Keuringsverslag van een elektrische laagspanning- en zeer lage spanningsinstallatie

NIET CONFORM

Straatnaam	Doornweg
Huisnummer	84
Busnummer	
Postcode	9260
Gemeente	Wichelen
Land	België

Controlebezoek van een huishoudelijke installatie volgens (KB 08/09/2019) - AREI Boek 1- 6.5. en 4.2.4.3.

Afbeelding schakel- en verdeelbord:

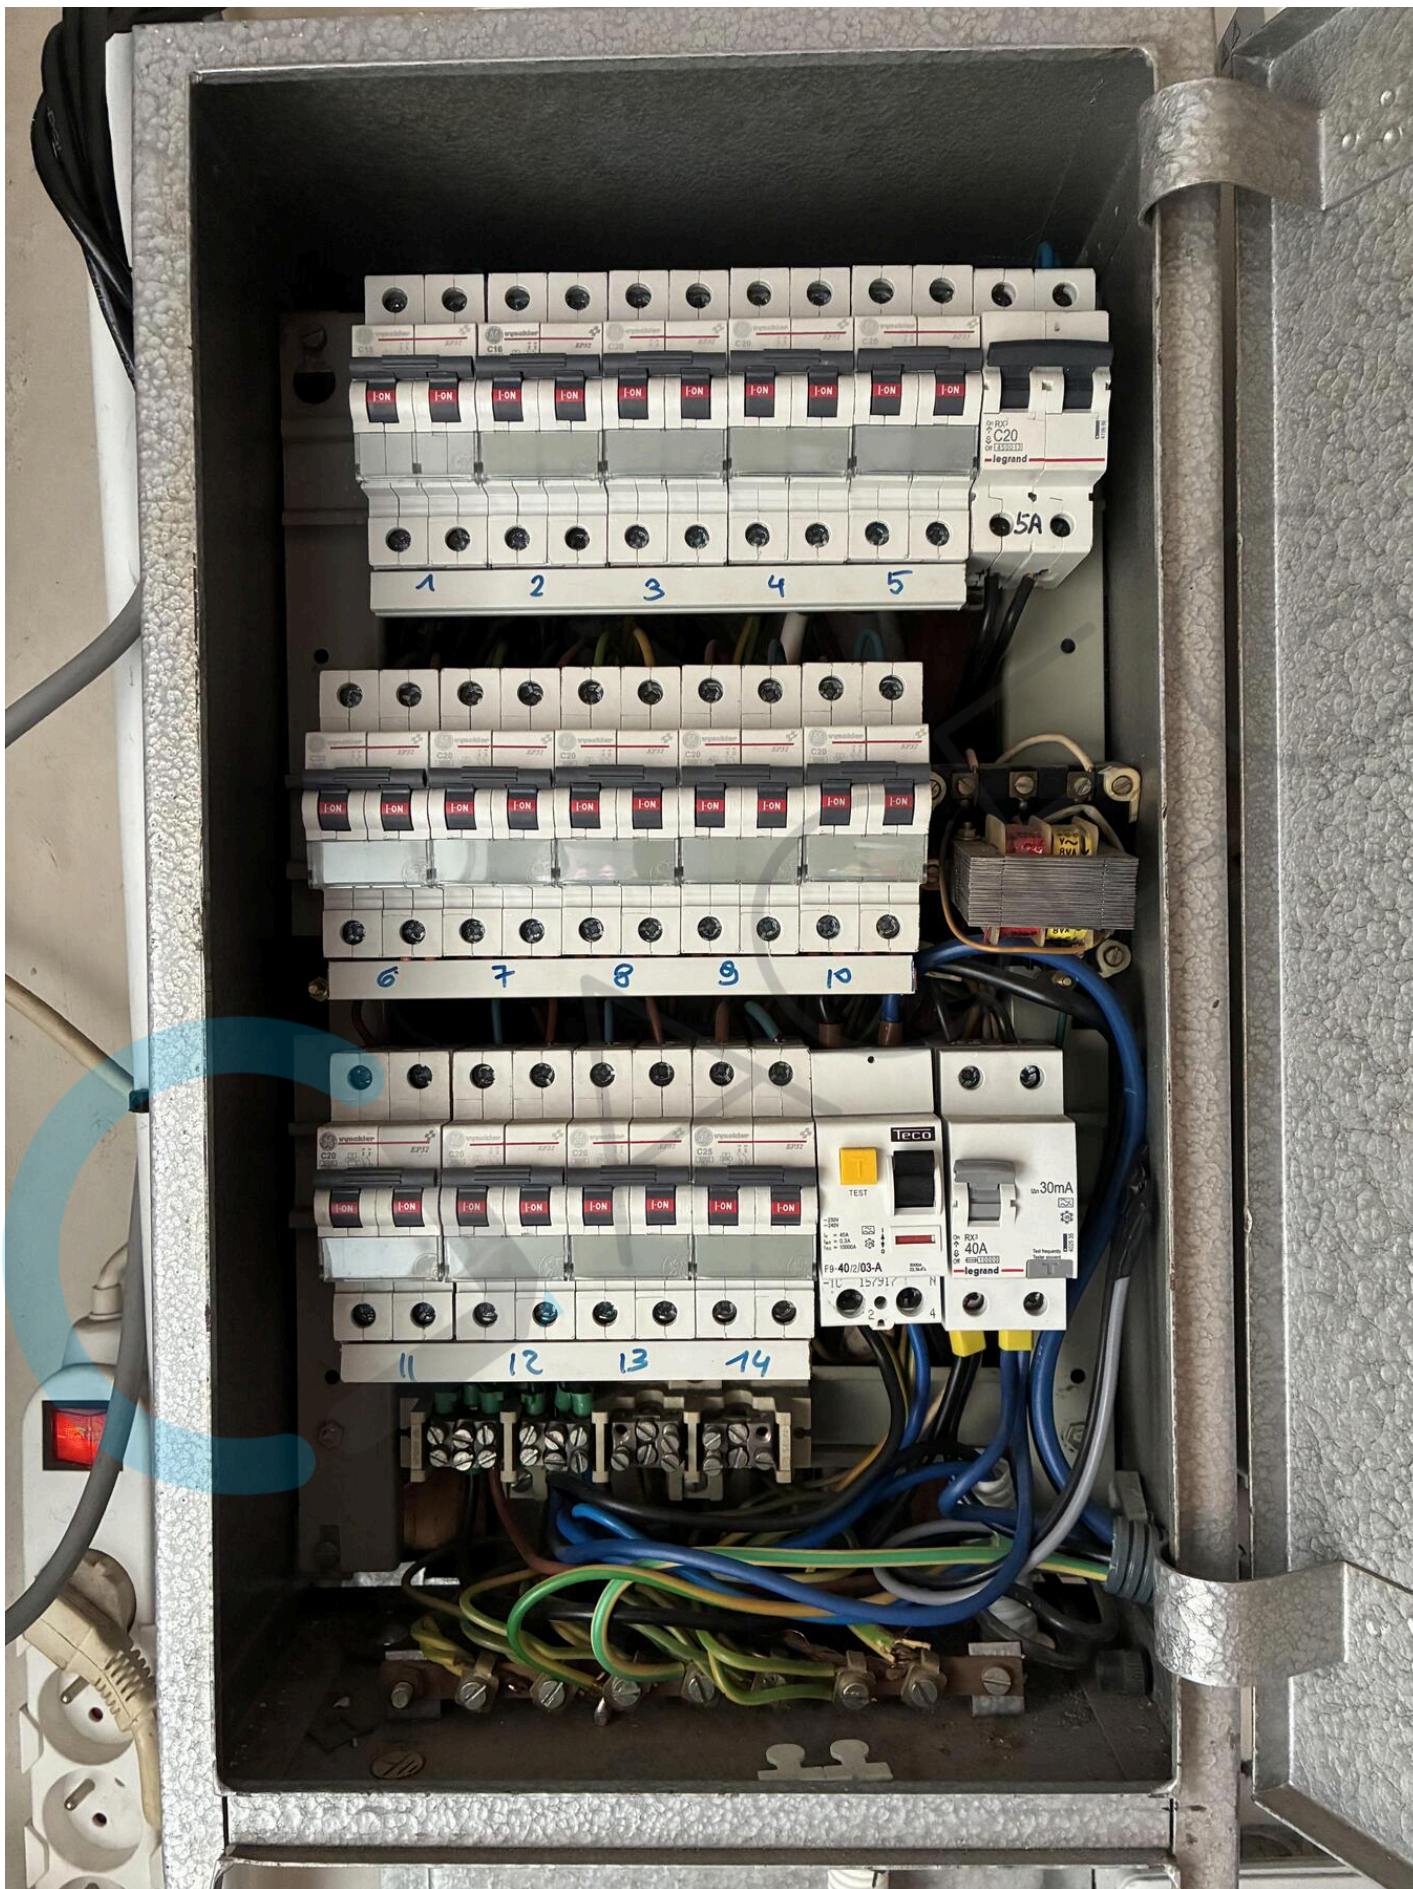
- I5.06 De deur en/of afschermplaat van het schakelbord dient (terug)geplaatst te worden. Aanraking van onder spanning staande delen mogelijk. (Boek 1 Afdeling 5.1.4. en 5.3.5.1.A. en 4.2.2.3.)

- I5.10 De genaakbare, naakte onder spanning staande delen zijn onvoldoende afgeschermd. (Boek 1 Afdeling 5.1.4. en 4.2.2.3.)
- I5.14 De nominale spanning dient duidelijk vermeld te worden op een oordeelkundig gekozen plaats. (Boek 1 Onderafdeling 3.1.3.3.)

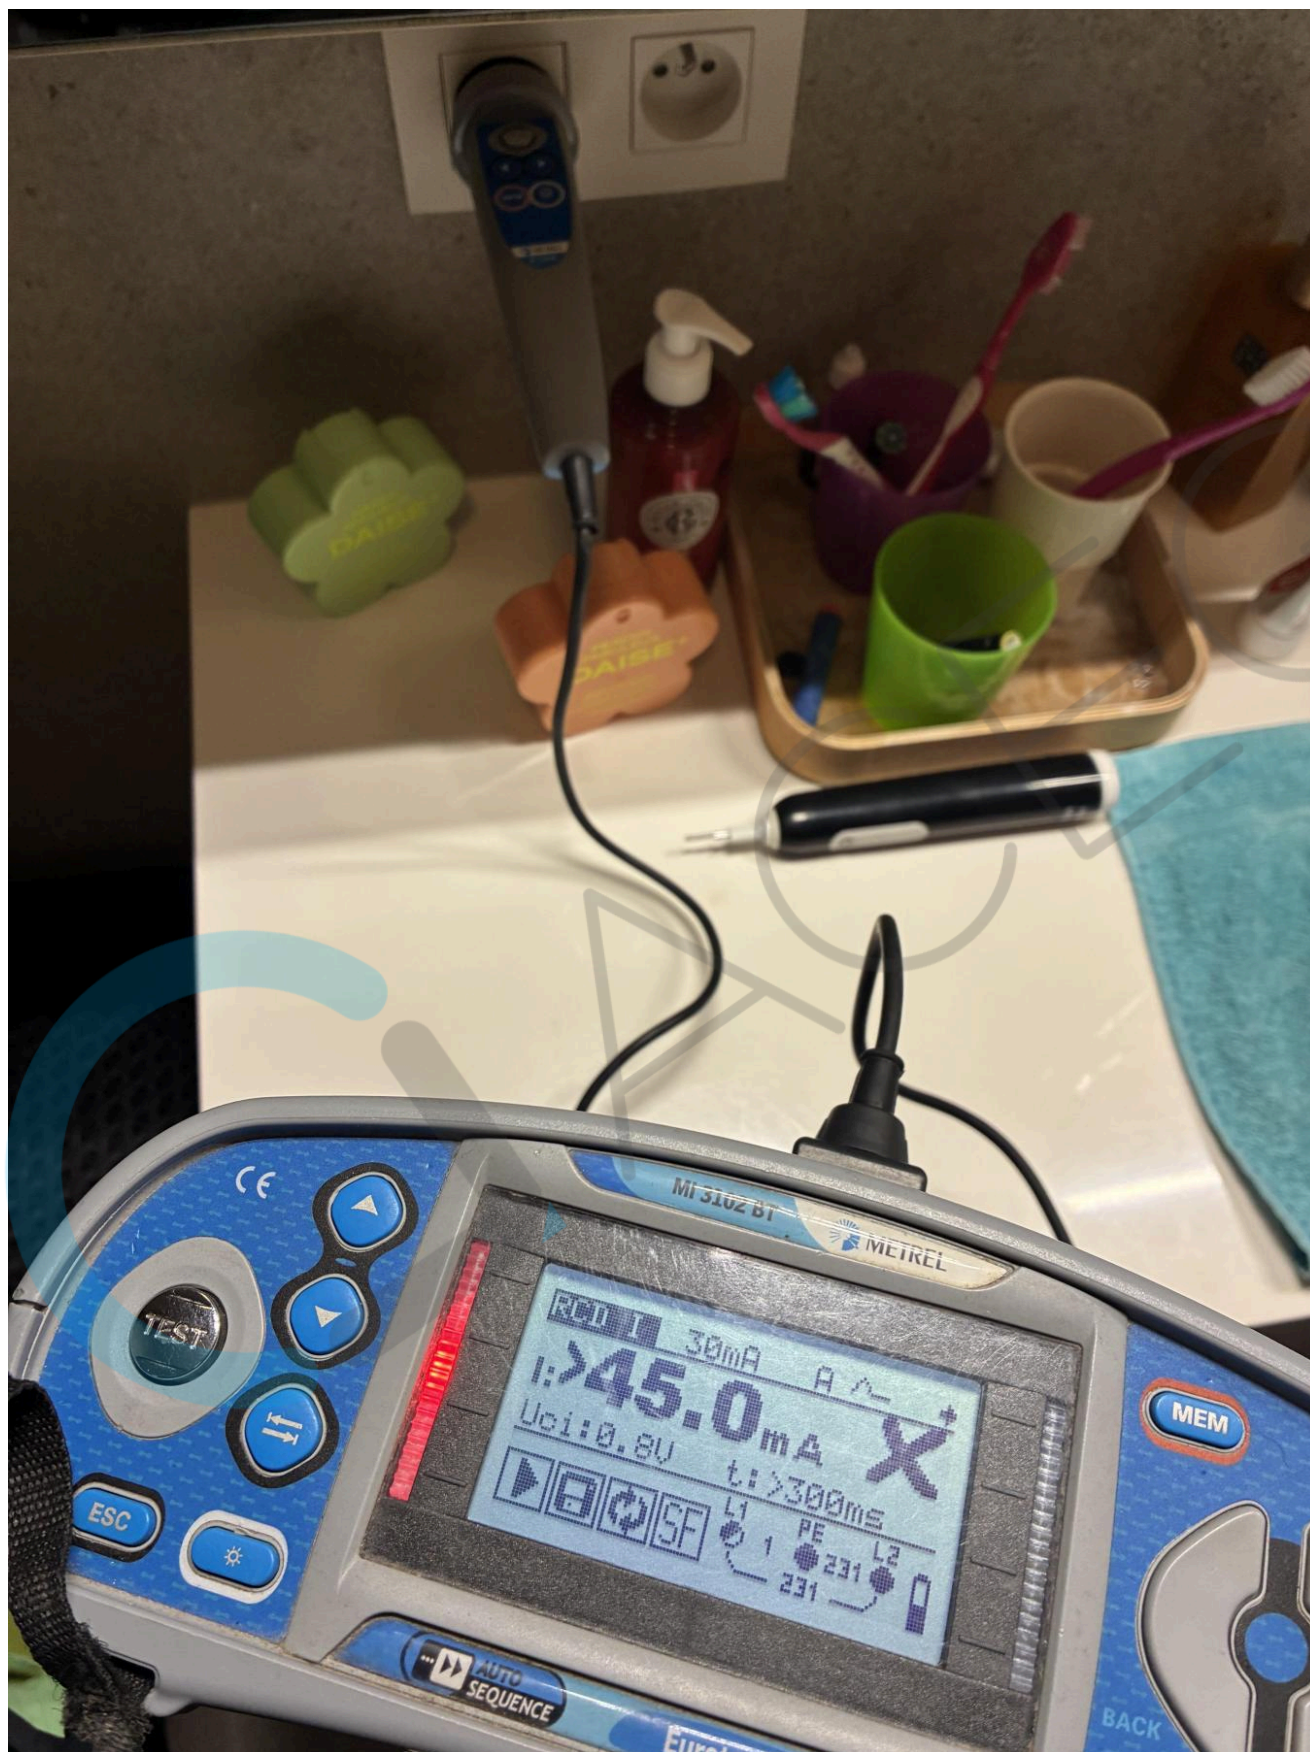
- I6.04 Een differentieelstroombeschermingsinrichting met een gevoeligheid van 30mA is te plaatsen voor installaties van badkamer, wasmachine, vaatwas, droogkast en/of gelijkaardige toestellen. Deze dient ondergeschikt te zijn aan de hoofddifferentieelstroombeschermingsinrichting (Boek 1 Onderafdeling 7.1.4.3. en 4.2.4.3.)

Badkamer niet achter 30mA
